改善箇所説明図

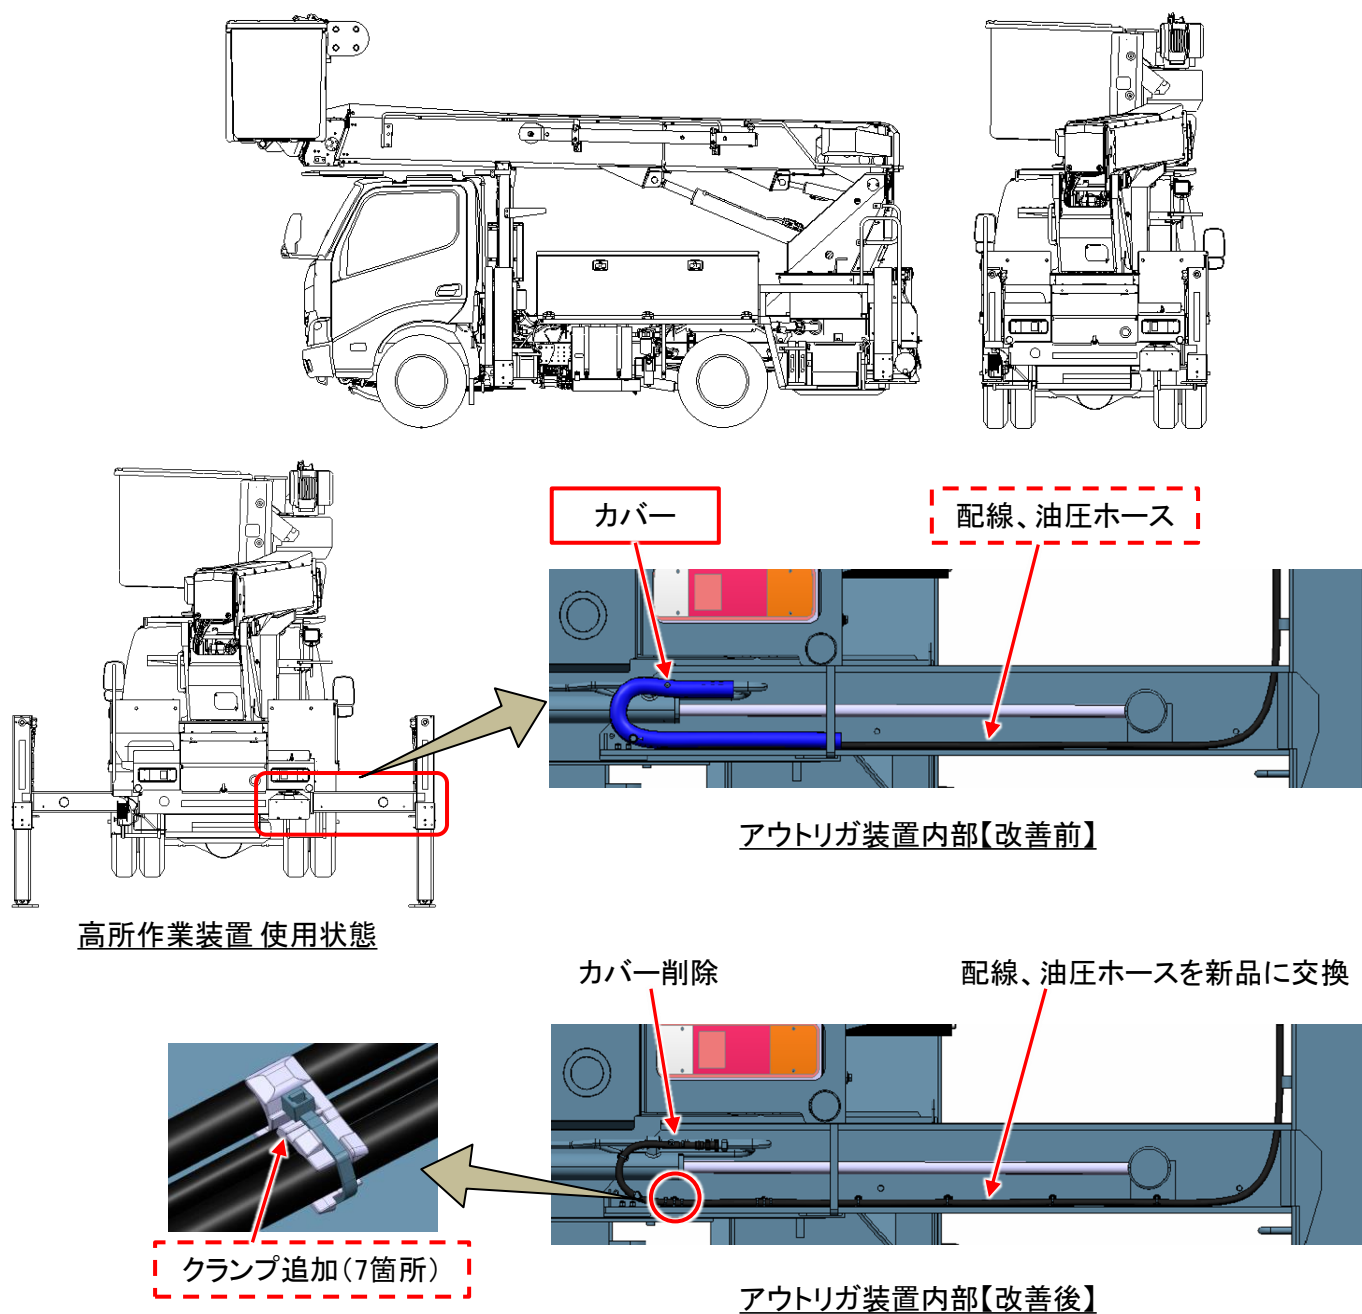
高所作業車のアウトリガ装置において、配策構造が不適切なため、配線、油圧ホースのカバーが装置内部で引っ掛かることがある。そのため、カバー内を通る配線、油圧ホースが屈曲して損傷に至り、高所作業装置の作動不良や油漏れが発生するおそれがある。

全車両、カバーを削除してクランプを追加する。また、配線、油圧ホースを新品に交換する。
